Referat for Helhedsplanudvalgsmøde 101

6. juni 2023 klokken 17.00-19.00 på Galgebakkens beboerhus – bestyrelseslokalet.

GALGEBAKKEN

HPU 101 Juni 2023

D2 boligerne i Øster – plan for gennemførelse og nabohensyn

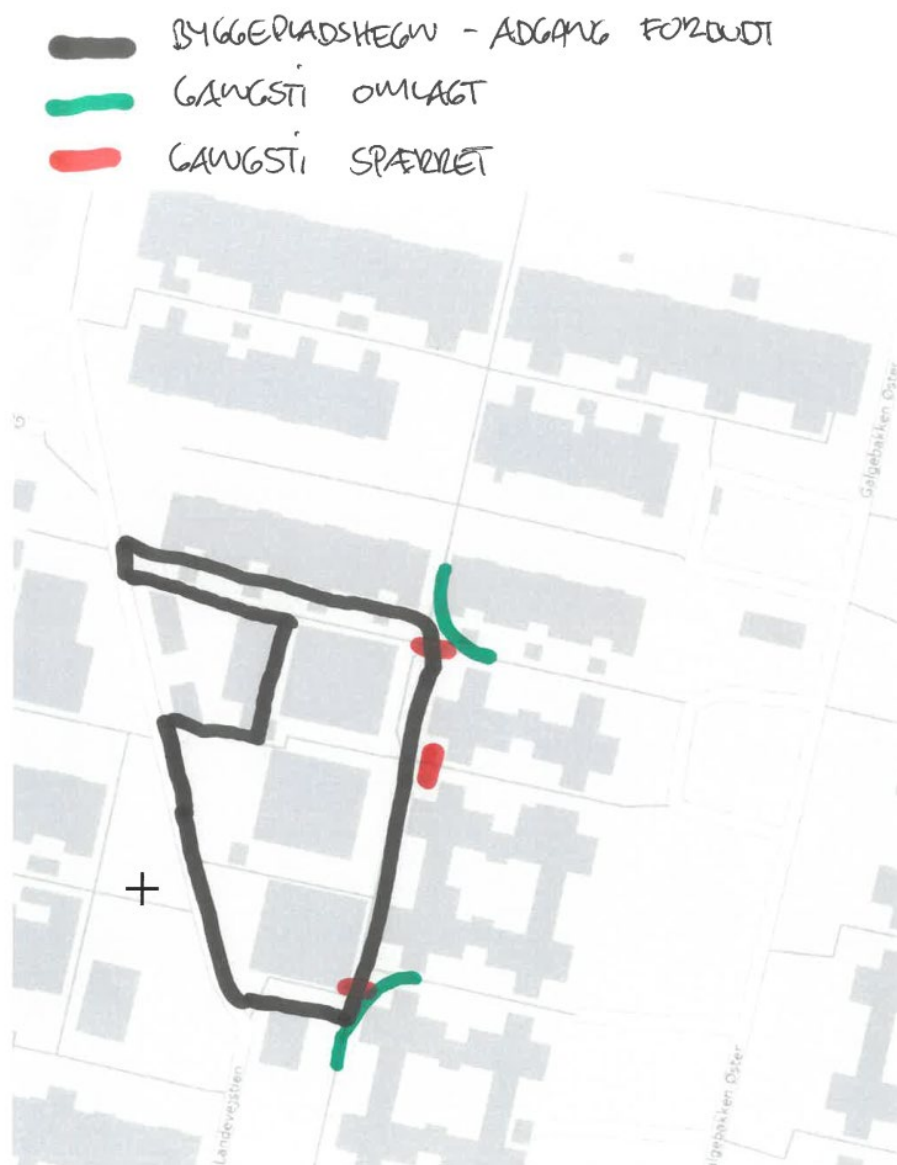
D2 boligerne i Øster – plan for gennemførelse og nabohensyn

Plan gennemgås på mødet. Ej modtaget fra entreprenør endnu.

06/06-09/06 byggehegn sættes op, samt afskærmning med finer op ind imod Øster 2,4,6 (A-boligerne) og det lille stykke gangsti lukkes.

12/6 starter nedrivningen af D boligerne op.

19/6 rives skuer ned i Øster 7, 2-16 (C-boligerne) og byggehegnene flyttes helt hen til A husene, så der kun er en flugtvej tilbage til beboeren i 7,8 A. Herefter er stien ved Øster 7, 2-16 også lukket helt ned.

01-03-2024 forventer vi at renoveringen er færdig.

I C-boligerne i Øster 7, er det kun bolig 708A og evt. 714 som er beboet. Til disse lejemål vil der blive opsat container i deres baghave som alternativ for skur.

Postkasse (r) sættes op i den gavl som Berit i samråd med postbuddet finder bedst.
